Autorité environnementale

**Avis délibéré de l’Autorité environnementale
sur le réaménagement et la mise en sécurité du
réseau d’eaux pluviales et opérations connexes
sur l’aéroport de Pierrefonds (974)**

n°Ae : 2020-31

Avis délibéré n° 2020-31 adopté lors de la séance du 23 septembre 2020

Figure 4 : Localisation de la ZNIEFF de type I « Pierrefonds » (source : Géoportail 2020)

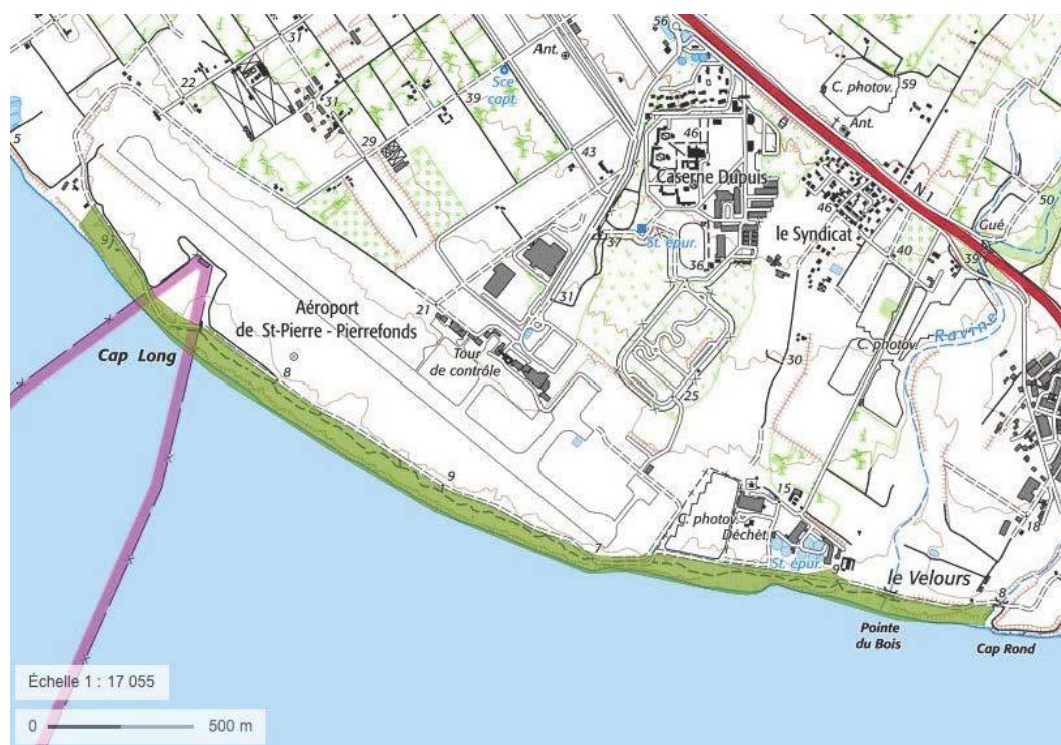
La zone naturelle d'intérêt écologique faunistique et floristique (ZNIEFF)⁷ de type I « Pierrefonds » est mitoyenne de l'emprise aéroportuaire (voir figure suivante). D'une superficie totale de 28,21 ha, elle est prise en compte en quasi-totalité par le schéma d'aménagement régional (SAR) 2011 comme « espace naturel de protection forte », dont 89 % sont classés en tant qu'« espace remarquable du littoral à préserver » (« Littoral de Pierrefonds »). Cette ZNIEFF abrite des habitats de végétation littorale (un des milieux les plus rares à La Réunion, menacé par les espèces exotiques), avec des stations d'espèces rares et protégées : Lavangère (*Delosperma napiforme*), *Chamaesyce goliata*, *Indigofera diversifolia*. Cette zone présente deux intérêts écologiques forts : elle constitue la limite sud de l'habitat de la Lavangère et abrite la seule station considérée comme spontanée de Veloutiers (*Heliotropium foertherianum*). La fiche descriptive de la ZNIEFF indique que la zone est soumise à diverses pressions anthropiques et mentionne sa colonisation par des espèces exotiques envahissantes (*Stenotaphrum dimidiatum*, *Schinus terebinthifolius*).

L'Ae recommande de prévoir des mesures d'évitement de la station d'Indigofera diversifolia adaptées à la phase d'exploitation, en particulier à l'occasion des opérations d'entretien.
